福島第一原子力発電所 特定原子力施設に係る実施計画変更比較表（第Ⅱ章 2.11 使用済燃料プールからの燃料取り出し設備）

変更前	変更後	変更理由
<p>2.11 使用済燃料プールからの燃料取り出し設備</p> <p>(中略)</p> <p>2.11.1.5 主要な機器</p> <p>(中略)</p> <p>(3) 燃料取り出し用カバー 燃料取り出し用カバーは、2号機を除き使用済燃料プールを覆う構造としており、必要により、燃料取扱機支持用架構及びクレーン支持用架構を有する。 なお、2号機については、燃料取扱機支持用架構及びクレーン支持用架構を有する燃料取り出し用構台を新設し、既存の原子炉建屋に新たに設ける開口部から、燃料取扱設備を出し入れする構造とする。 また、燃料取り出し用カバーは換気設備及びフィルタユニットを有する。 <u>1号機の燃料取り出し用カバーは、大型カバーとその内部に設ける内部カバーで構成する。</u> なお、換気設備の運転状態やフィルタユニット出入口で監視する放射性物質濃度等の監視状態は現場制御盤及び免震重要棟集中監視室に表示され、異常時は警報を発するなどの管理を行う。</p> <p>(中略)</p> <p>2.11.2 基本仕様 2.11.2.1 主要仕様 (1) 燃料取扱設備 <u>(2号機、3号機及び4号機を除く)</u> a. 燃料取扱機 <u>個数</u> 1 式 b. クレーン <u>個数</u> 1 式</p> <p>(4号機) a. 燃料取扱機 <u>型式</u> 燃料把握機付移床式 <u>基数</u> 1 基 <u>定格荷重</u> 燃料把握機 : 450kg 補助ホイス : 450kg</p> <p>b. クレーン 型式 天井走行式 基数 1 基 定格荷重 主巻 : 100t 補巻 : 5t ホイス : 10t</p> <p>c. エリア放射線モニタ 検出器の種類 半導体検出器 計測範囲 10⁻³~10mSv/h 個数 2 個 取付箇所 4号機 原子炉建屋 5FL (燃料取り出し用カバーオペフロ階)</p> <p>(中略)</p>	<p>2.11 使用済燃料プールからの燃料取り出し設備</p> <p>(中略)</p> <p>2.11.1.5 主要な機器</p> <p>(中略)</p> <p>(3) 燃料取り出し用カバー 燃料取り出し用カバーは、2号機を除き使用済燃料プールを覆う構造としており、必要により、燃料取扱機支持用架構及びクレーン支持用架構を有する。 なお、2号機については、燃料取扱機支持用架構及びクレーン支持用架構を有する燃料取り出し用構台を新設し、既存の原子炉建屋に新たに設ける開口部から、燃料取扱設備を出し入れする構造とする。 また、燃料取り出し用カバーは換気設備及びフィルタユニットを有する。 <u>(記載削除

図 5-8 大型カバー換気設備（燃料取り出し作業時）系統図

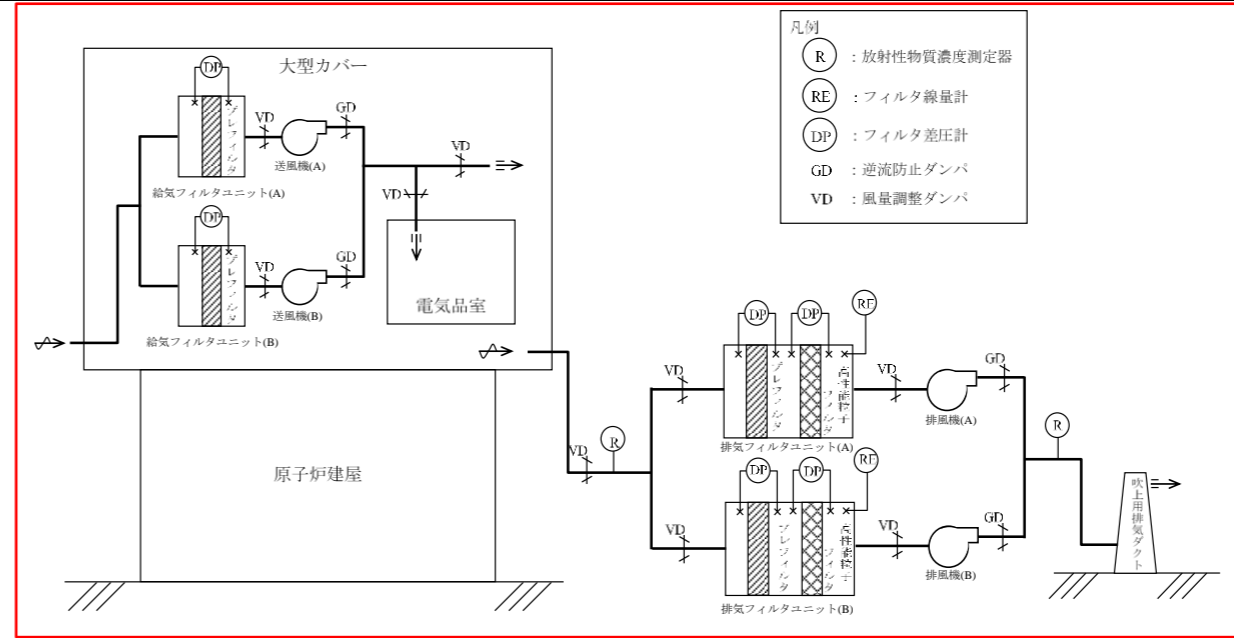
燃料取り出し作業時における換気設備系統について記載の追加

図 5.2-4 各評価部位 <脱線防止ラグ, レール>

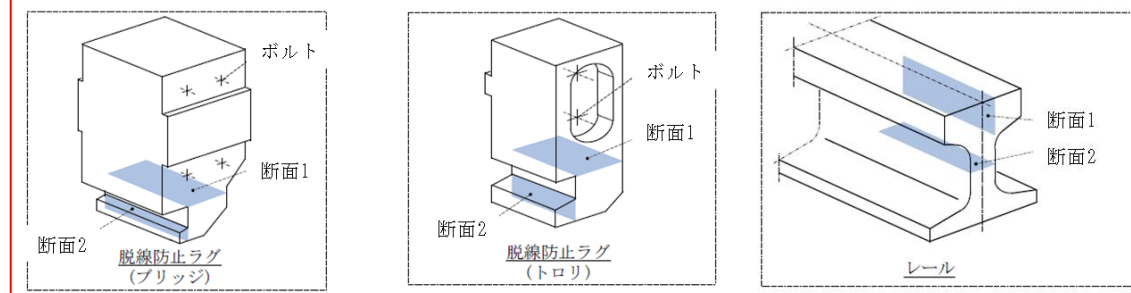
燃料取扱機の応力評価結果を表 5.2-3, 表 5.2-4 に示す。各評価部位の最大応力点を図 5.2-3 に示す。脱線防止ラグ, レールの応力評価部位を図 5.2-4 示す。算出応力は許容応力以下であるので, 燃料取扱機は 1/2Ss450 に対して必要な安全機能を維持することを確認した。

1号機燃料取扱設備の設置に伴い記載の追加

図 5.3-3 各評価部位の最大応力点<フレーム>

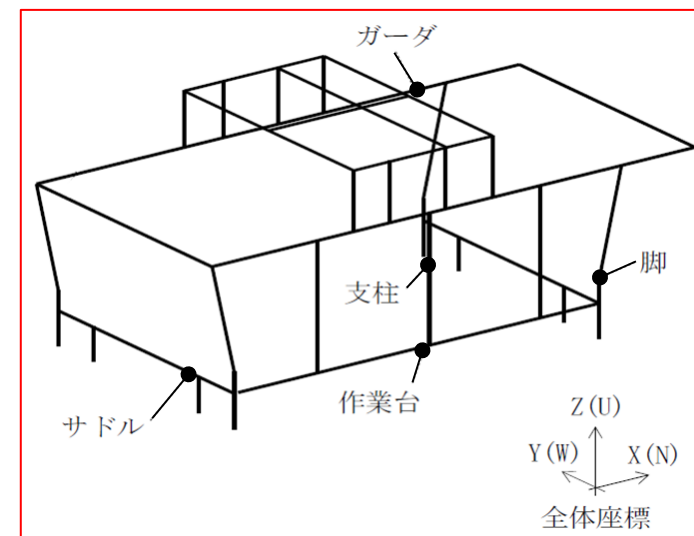
クレーンの応力評価結果を表 5.3-2, 表 5.3-3 に示す。各評価部位の最大応力点を図 5.3-3 に示す。転倒防止装置の応力評価部位を図 5.3-4 に示す。算出応力は許容応力以下であるので、クレーンは 1/2Ss450 に対して必要な安全機能を維持することを確認した。

図 6.3.2-1 NS・UD 方向 最大応答加速度分布

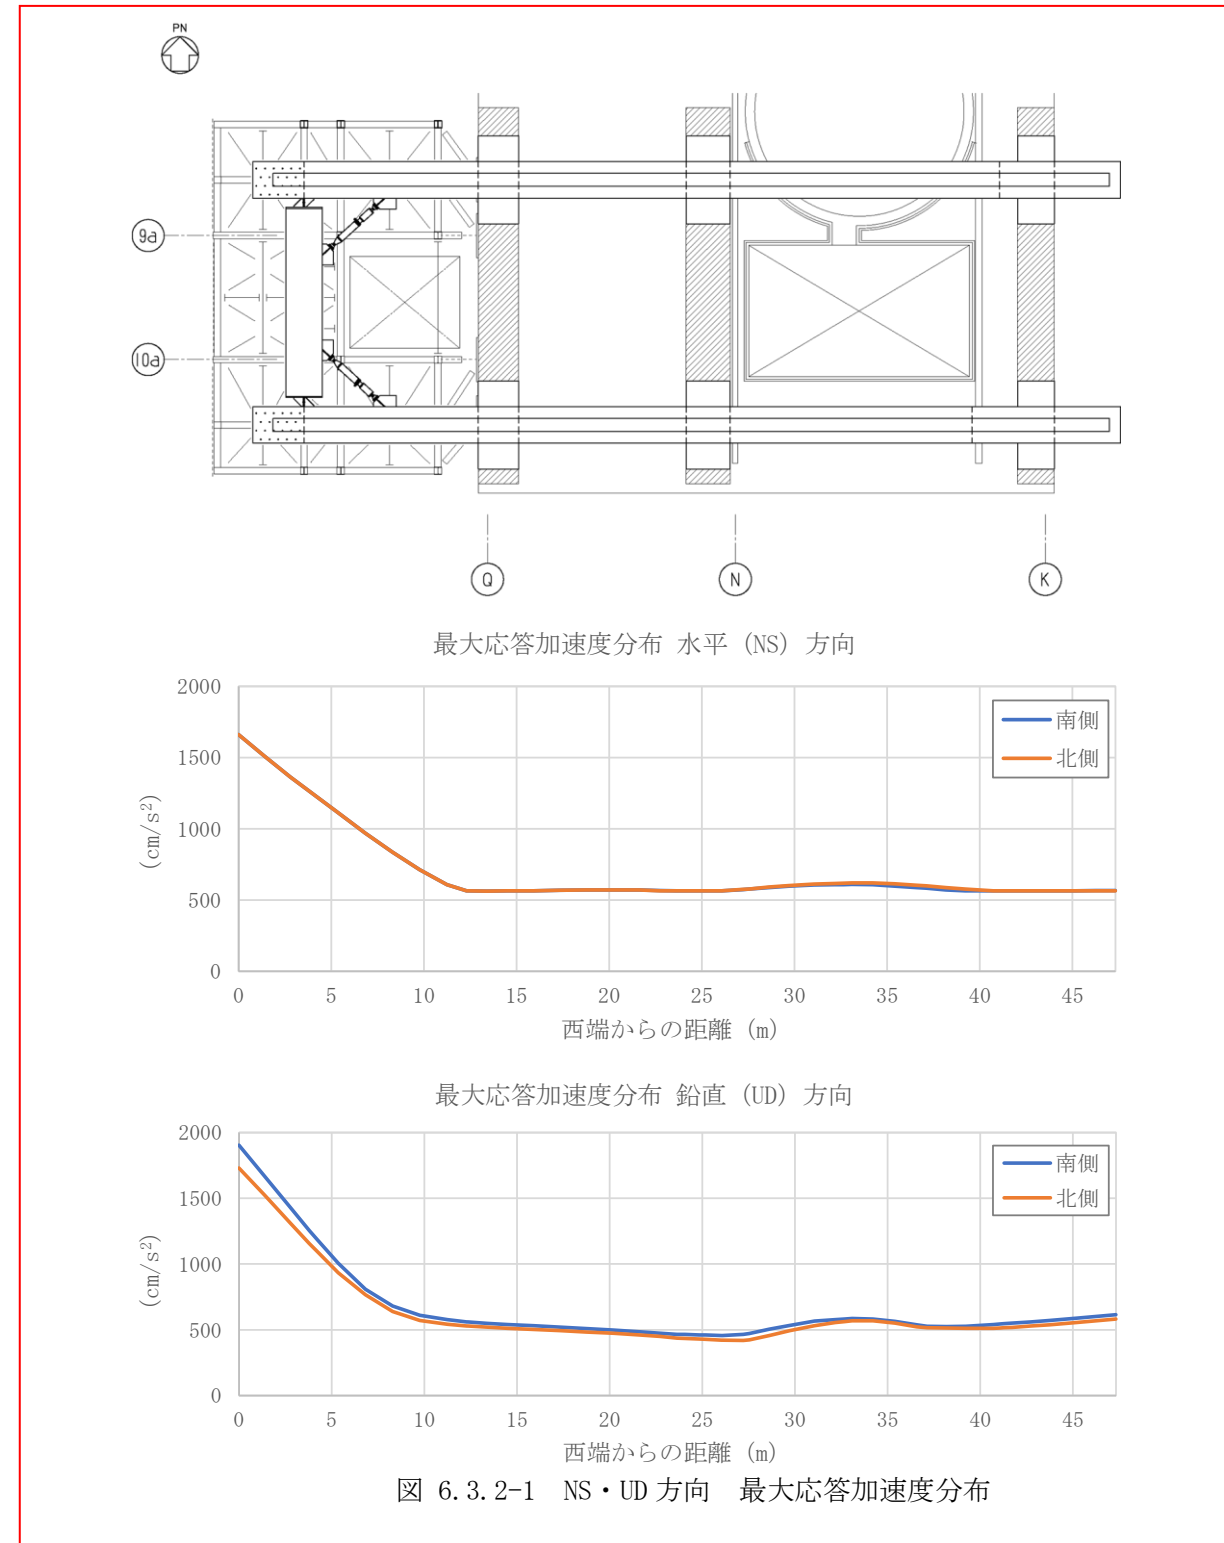
6.3.2 ランウェイガーダの耐震性に対する検討
 (1) 地震応答解析結果
 最大応答加速度分布を図 6.3.2-1 に示す。

ランウェイガーダ追加に伴う記載の追加

図 6.3.4-5 設計用荷重概要図

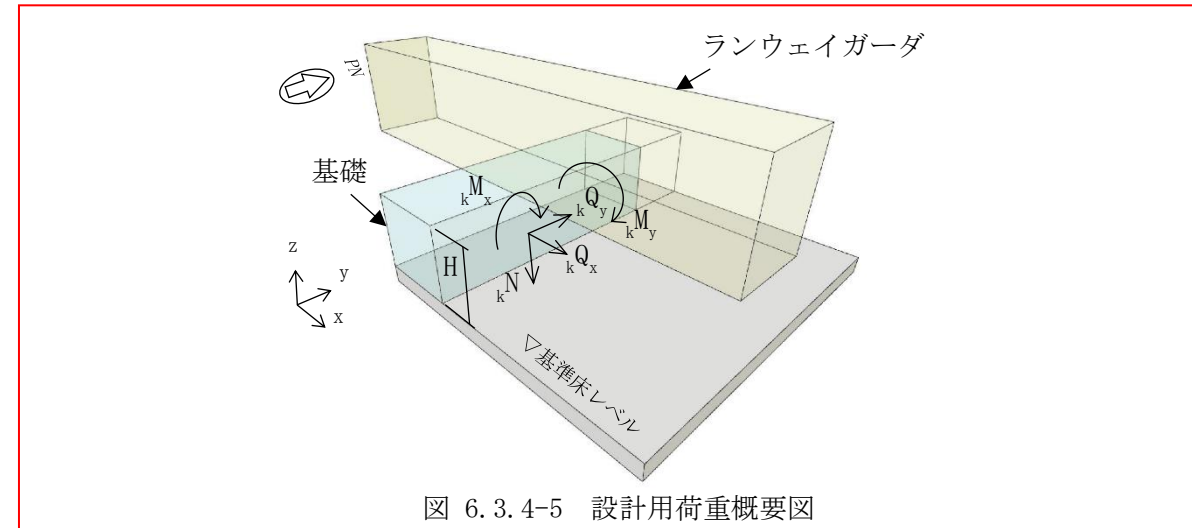
設計用荷重は、ランウェイガードからの反力を床スラブ上端位置に変換し表 6.3.4-6 に示す。

ランウェイガード追加に伴う記載の追加

図 6.3.4-6 検査位置

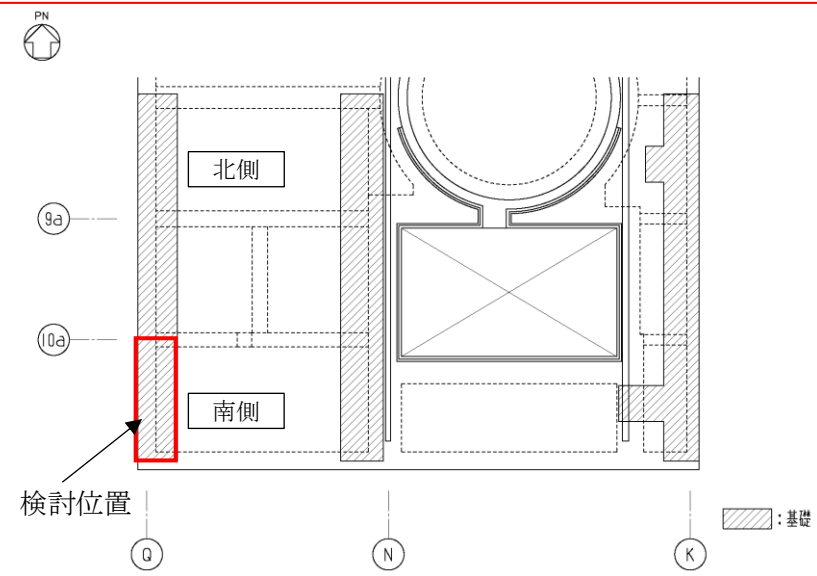
ランウェイガード追加に伴う記載の追加
